**RELATÓRIO DE AUDITORIA DE OBRAS PÚBLICAS Nº.
080101.01.03.03. 171.1117**

Órgão Auditado:
**Departamento Estadual de Rodovias – DER
(sucedido pela Superintendência de Obras Públicas - SOP)**

Contrato Auditado:
**Restauração da Rodovia CE-292, Trecho: CRATO – NOVA
OLINDA, com extensão de 58,0 Km**

Figura 56 – Seção do Dreno Profundo com indicação da altura de corte em rocha

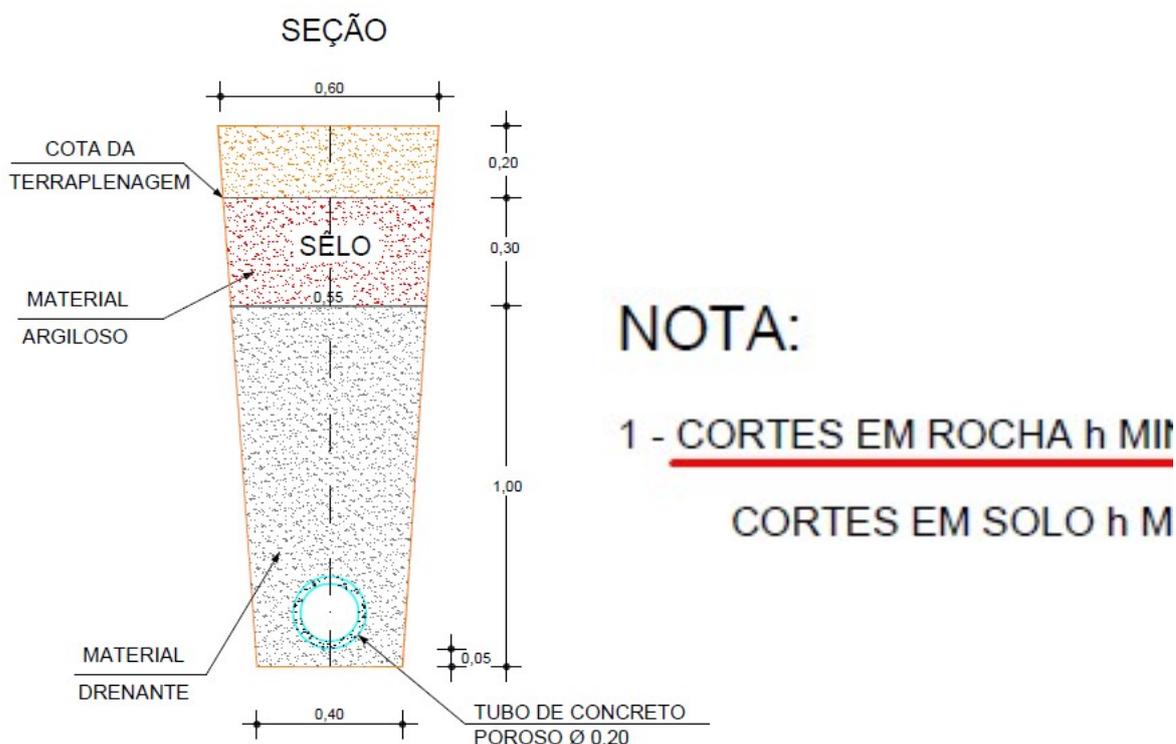
178. Em consulta à memória de cálculo, o quantitativo de escavação de Material de 3ª Categoria a Fogo, que corresponde a 5.574,00m³, foi projetado para a extensão do dreno profundo de 9.290,00m, com as seguintes dimensões: largura de 0,50m, espessura de 1,50m e altura de 0,80m. A Figura 56 apresenta a seção de corte do dreno profundo, indicando altura mínima de 0,80m para o corte em rocha.

Quanto a supressão dos drenos profundo, cabe esclarecer que uma das consequências dos alargamentos da plataforma de terraplenagem e a implantação de valetões laterais nos cortes, é a eliminação da necessidade de se executar os drenos profundos.

Figura 64 – Rota considerada entre a distribuidora e a usina

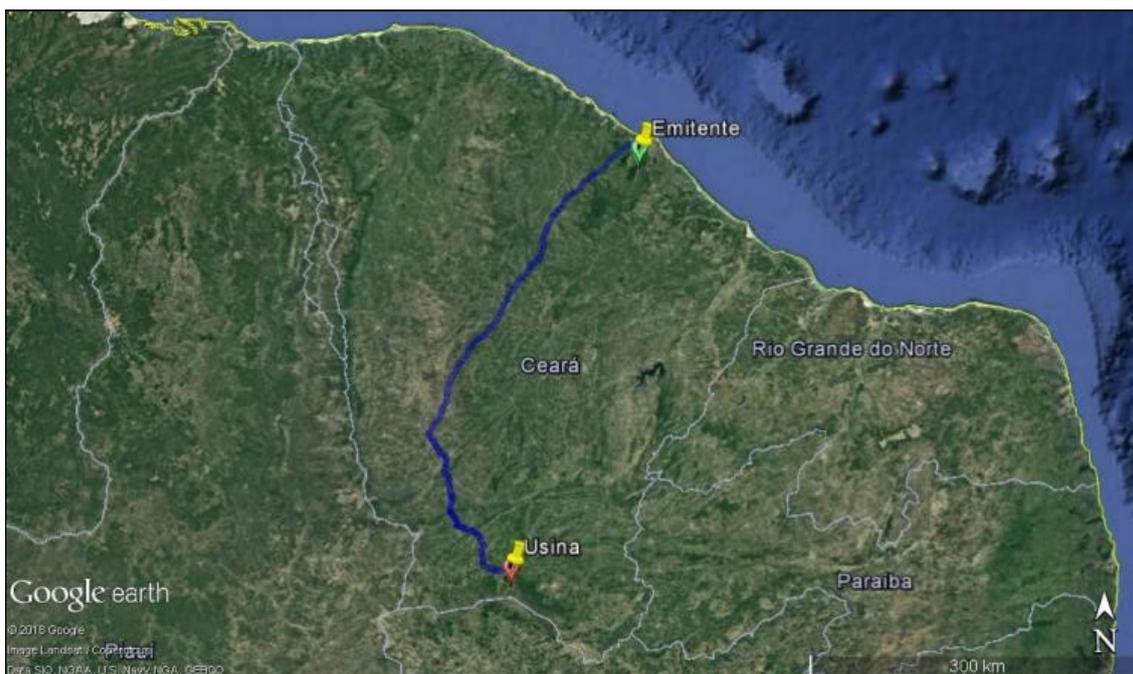
242. Com o auxílio do *software Google Earth Pro*, traçou-se uma rota entre esses dois locais, obtendo-se uma distância aproximada de 521km (Ver Figura 64), valor inferior aos que estão no projeto que são: 553km, 585,20km e 530km.

Baseado no exposto, o auditado alegou que é devida a inclusão do valor do transporte do CAP na planilha orçamentária. Além disso, demonstrou que as distâncias de transporte, considerando a metodologia do artigo 4º da referida portaria, são compatíveis com os valores presentes no orçamento.

Figura 82 – Seção transversal da Estaca 173

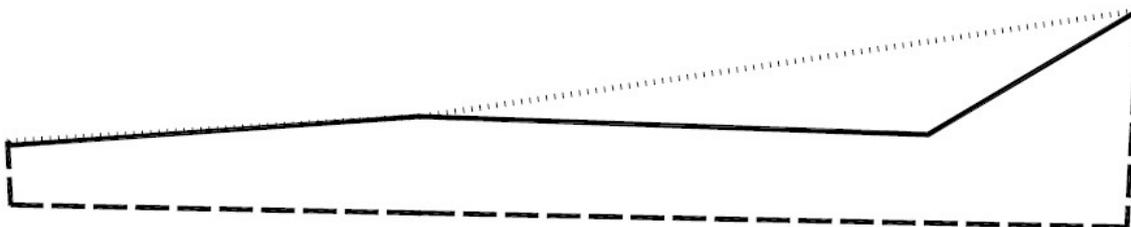
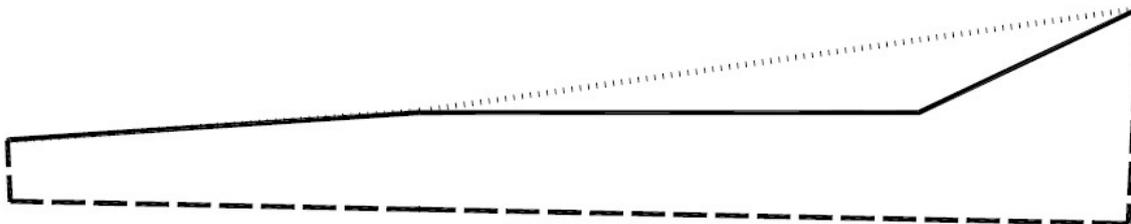
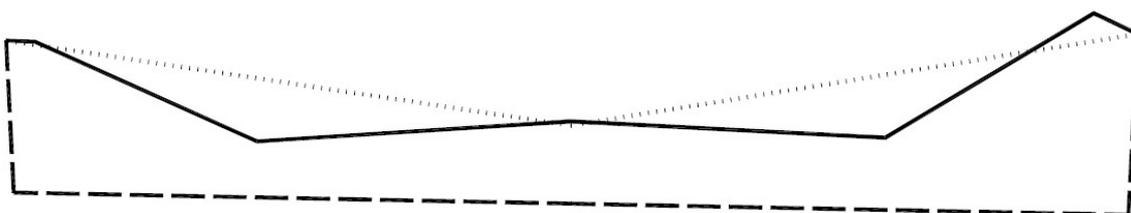
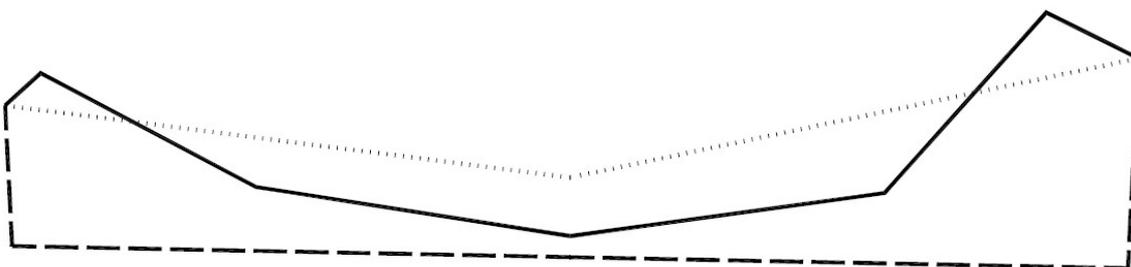
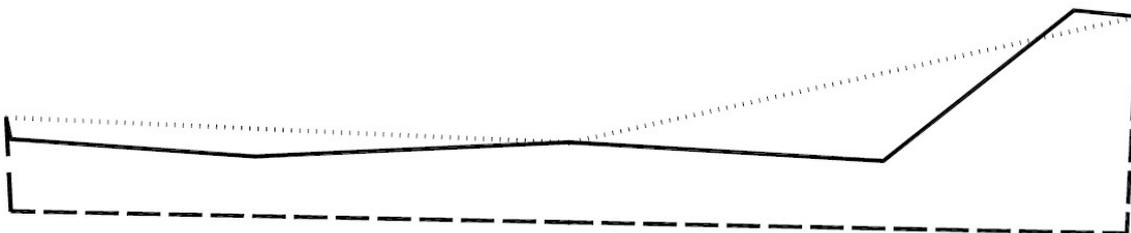
278. As representações gráficas das áreas das seções transversais referentes às Estacas 173, 174, 175, 216, 217, 218, 251, 252 e 253 estão contidas, respectivamente, nas Figuras 82 a 90.

279. A linha pontilhada remete ao terreno primitivo informado em projeto, a linha tracejada refere-se às dimensões do projeto e a linha contínua representa o levantamento realizado pela equipe de auditoria, o qual deveria ser igual ao terreno primitivo.

Figura 99 – Serviços constatados pela Auditoria (Estacas 0 a 165)

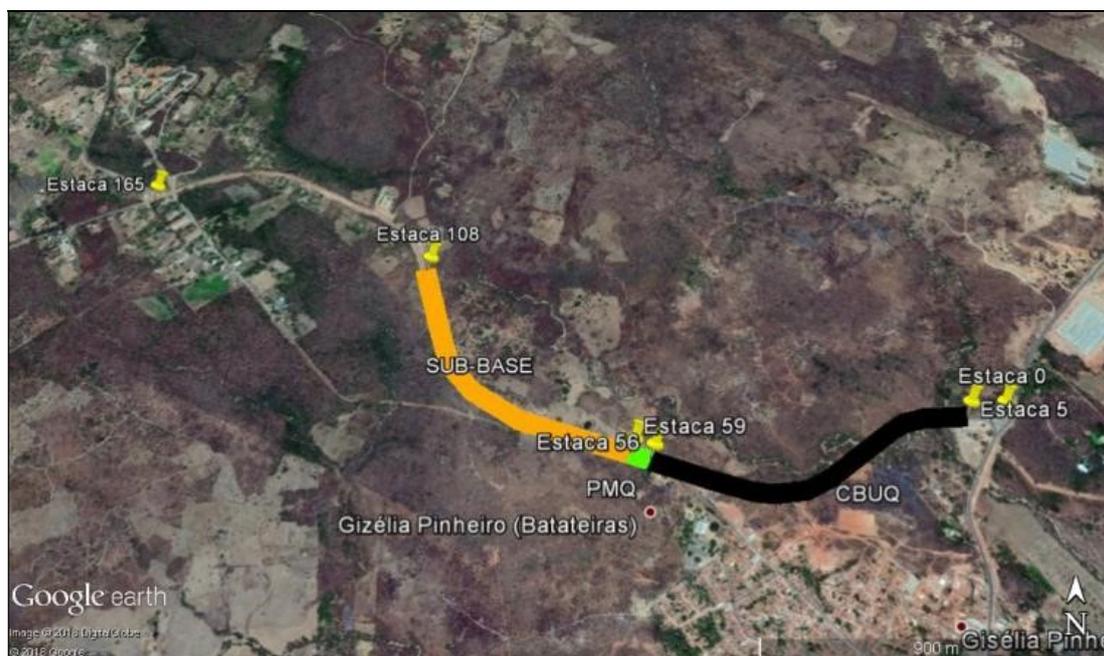
322. A análise dos trechos foi realizada de forma sequencial, sendo o primeiro trecho analisado compreendido entre as Estacas 0 e 165. As planilhas de medição informavam que o trecho foi executado até a camada de CBUQ.

Figura 102 – Diário de obras de 09/08/2017

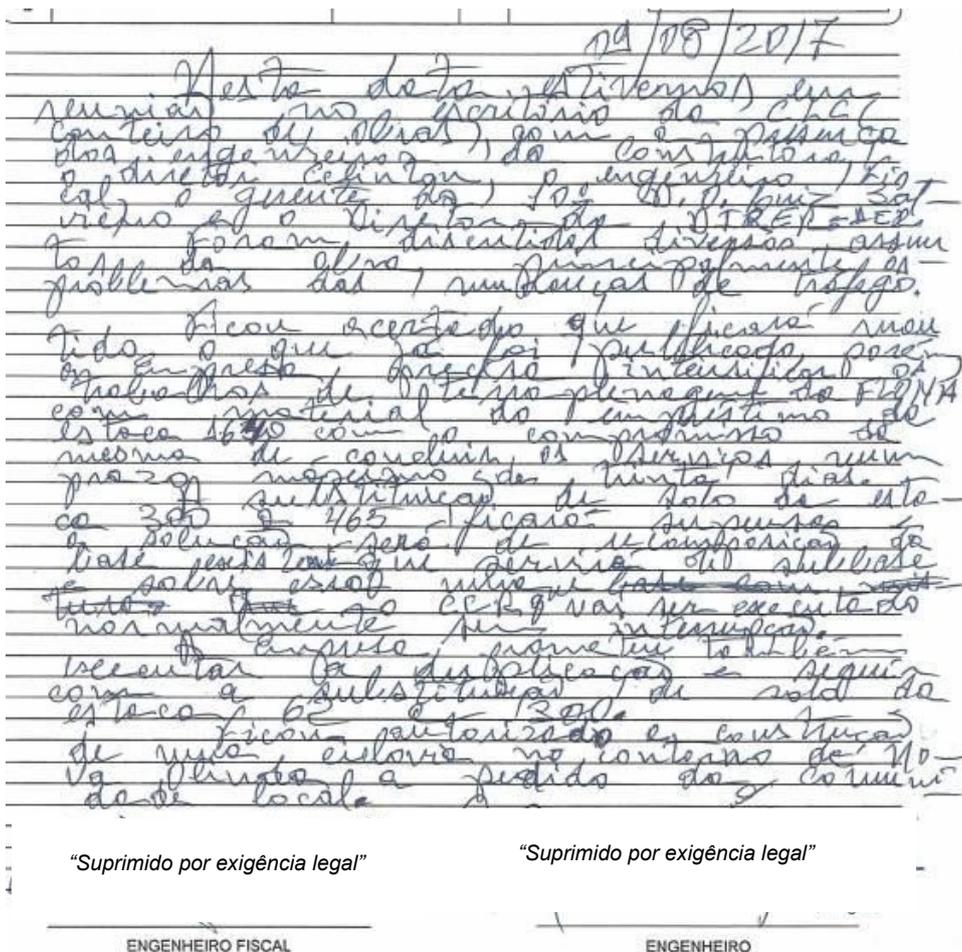
328. Na documentação entregue pelo DER a esta auditoria, consta no Diário de Obra (Figura 102), de 09/08/2017, o relato de uma reunião ocorrida entre representantes do DER e da CLC (empresa participante do Consórcio) onde ficou decidida a suspensão dos serviços de substituição do solo entre as Estacas 300 e 465. Em seu lugar, foi acertado a recomposição da base existente como sub-base para receber o Concreto Compactado com Rolo – CCR.

329. A auditoria entende que é necessária a supressão deste serviço e a inclusão do serviço de recomposição da base existente por meio de termo aditivo, mas em análise ao 1º. Termo Aditivo de Valor, assinado em 31/08/2017, não se constatou a alteração dos serviços citados, bem como laudo técnico do engenheiro projetista assegurando que a alteração não prejudicará a qualidade do pavimento.

Figura 105 – Comparação da granulometria da Contratada com a Calculada pela Auditoria, no 1º trecho – CBUQ

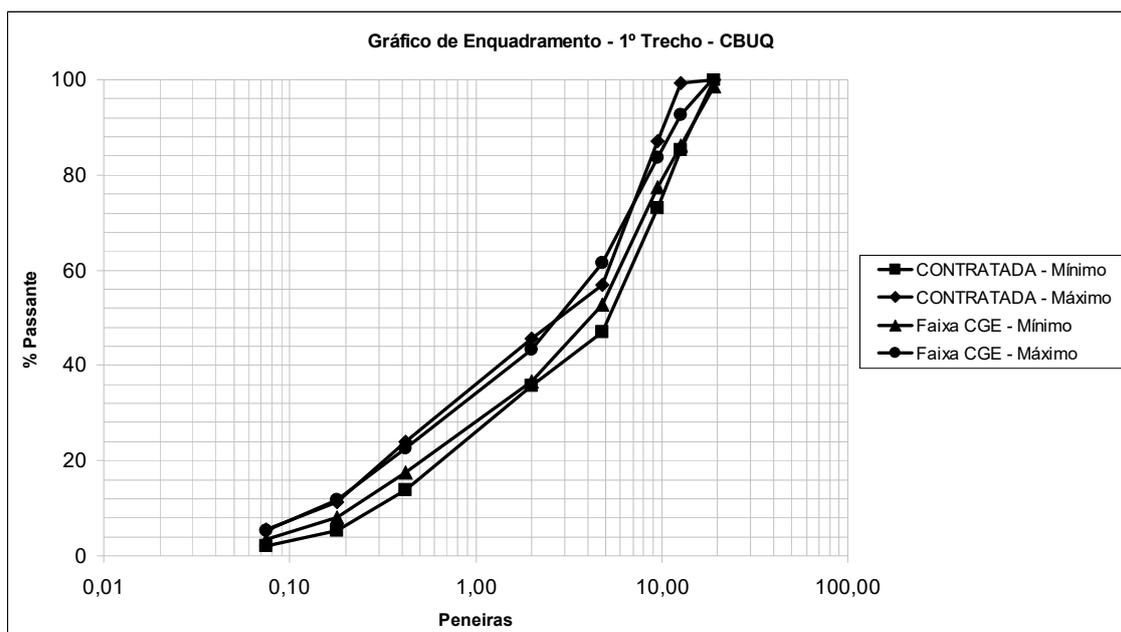
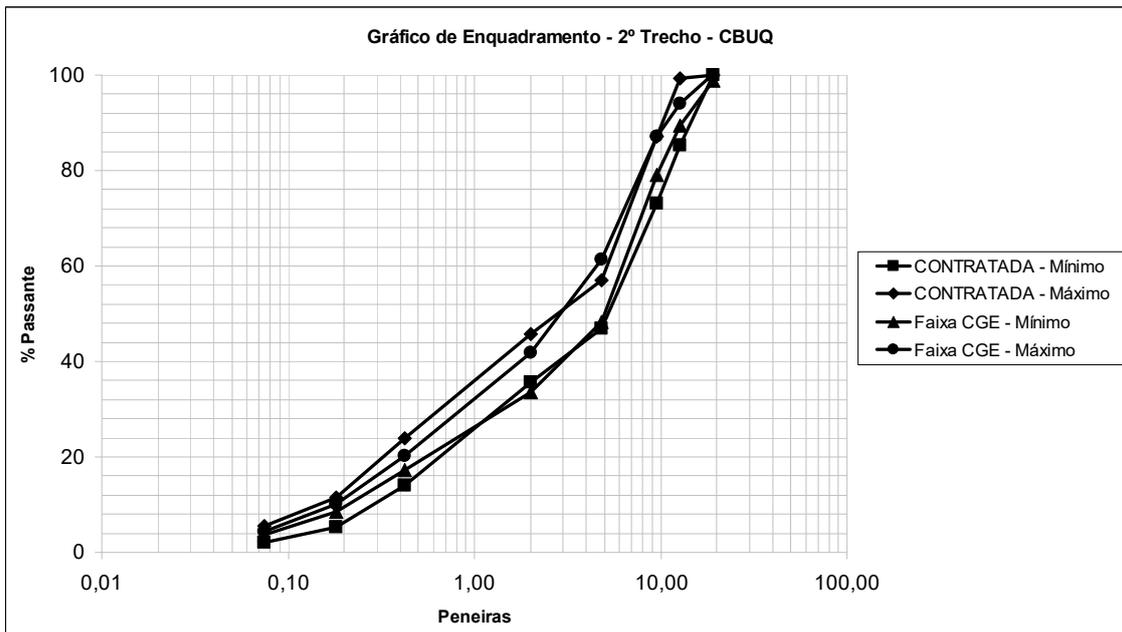
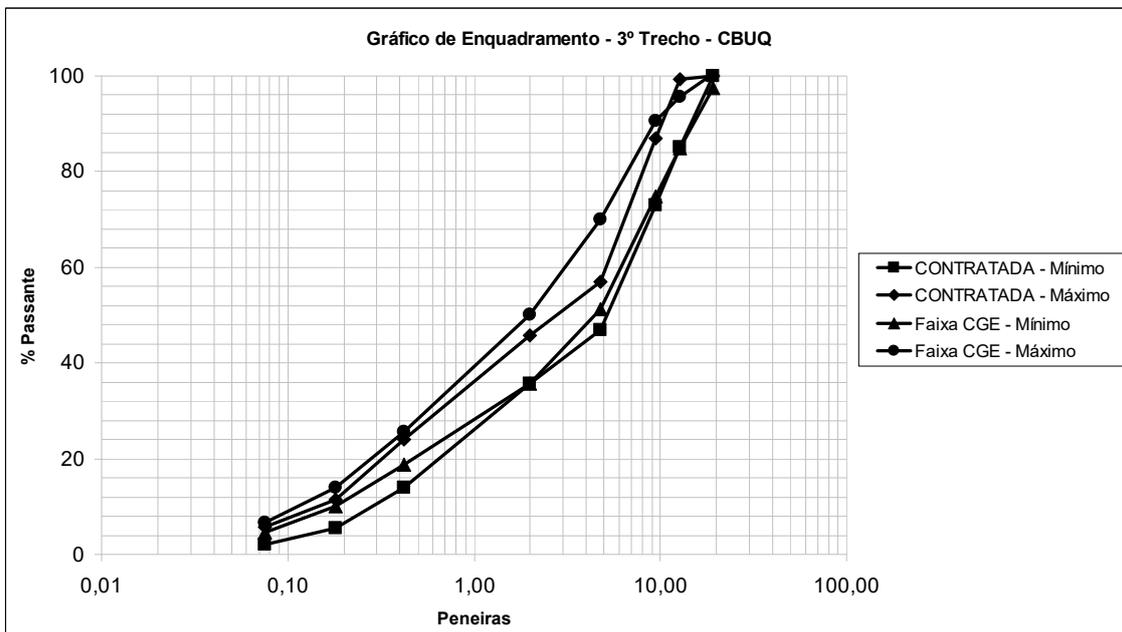
368. Relativamente à camada de CBUQ, os resultados (máximos e mínimos) obtidos por meio dos ensaios laboratoriais podem ser melhor comparados à faixa de trabalho da Contratada (máximos e mínimos) por meio dos gráficos presentes nas Figuras 105, 106 e 107.

Figura 108 - Comparação da granulometria da Contratada com a Calculada pela Auditoria, no 1º trecho – PMQ

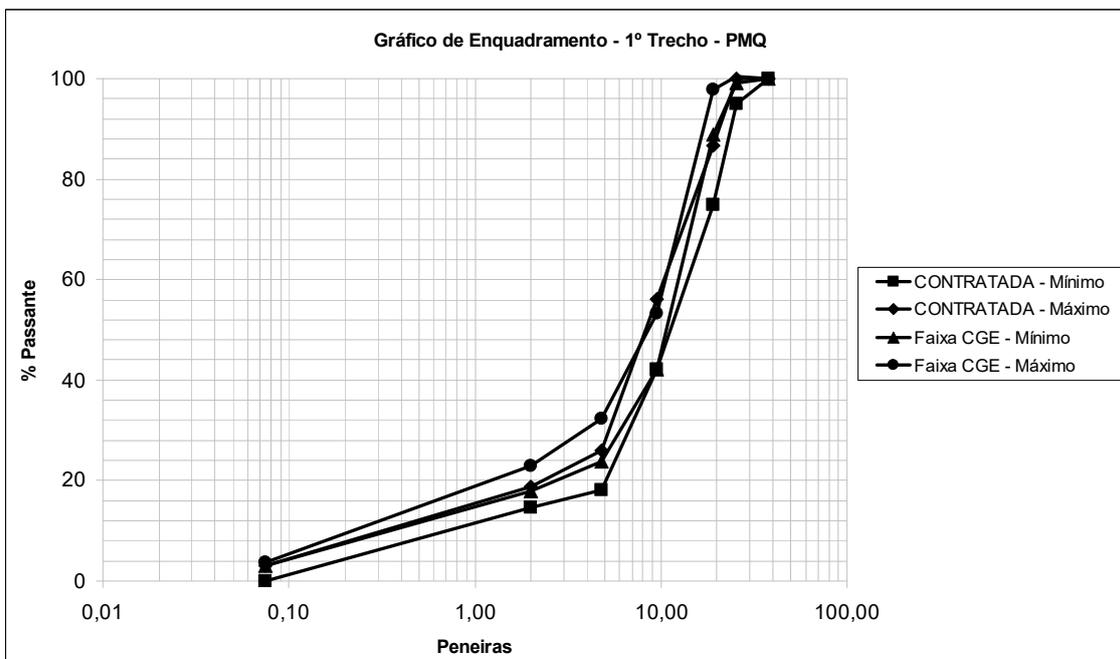
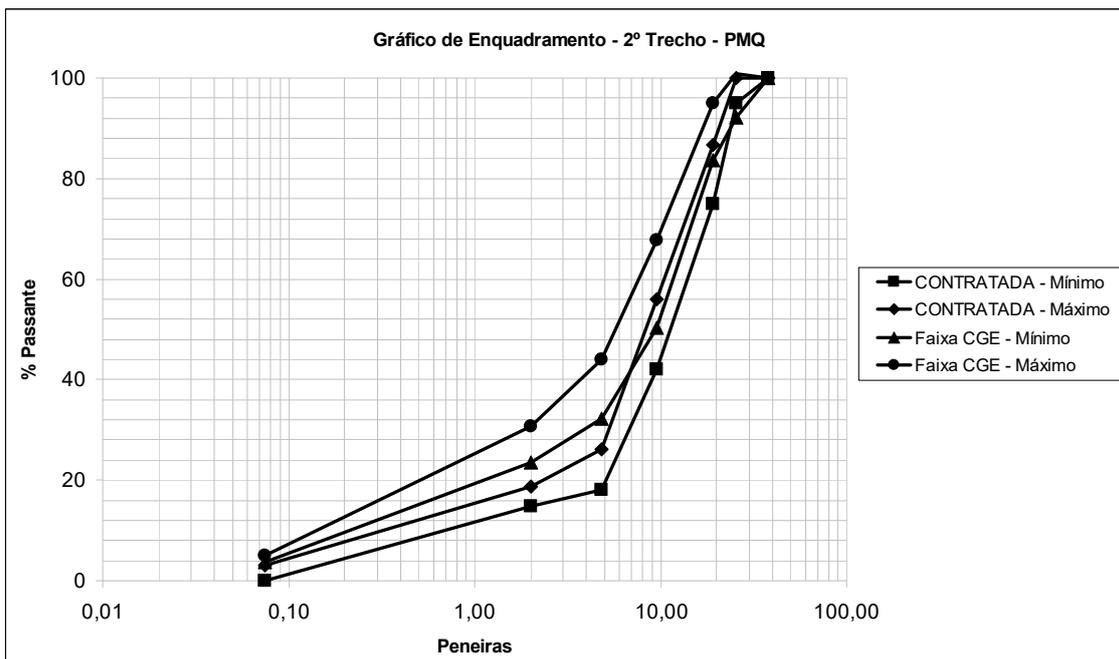
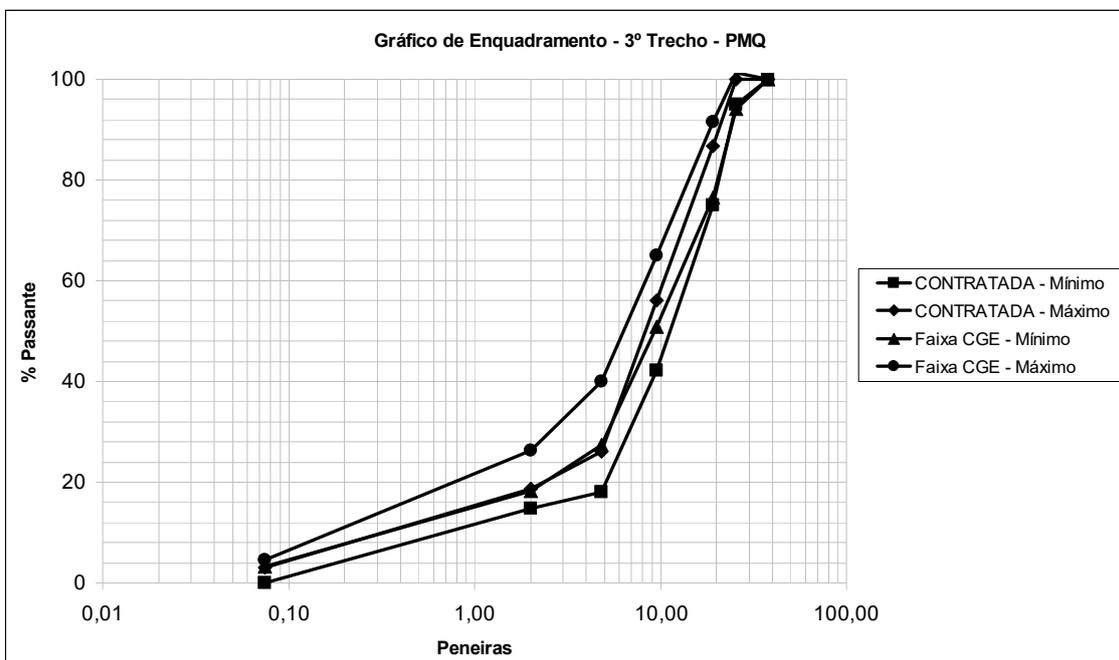
371. Relativamente à camada de PMQ, os resultados (máximos e mínimos) obtidos por meio dos ensaios laboratoriais podem ser melhor comparados à faixa de trabalho da Contratada (máximos e mínimos) por meio dos gráficos presentes nas Figuras 108, 109 e 110.
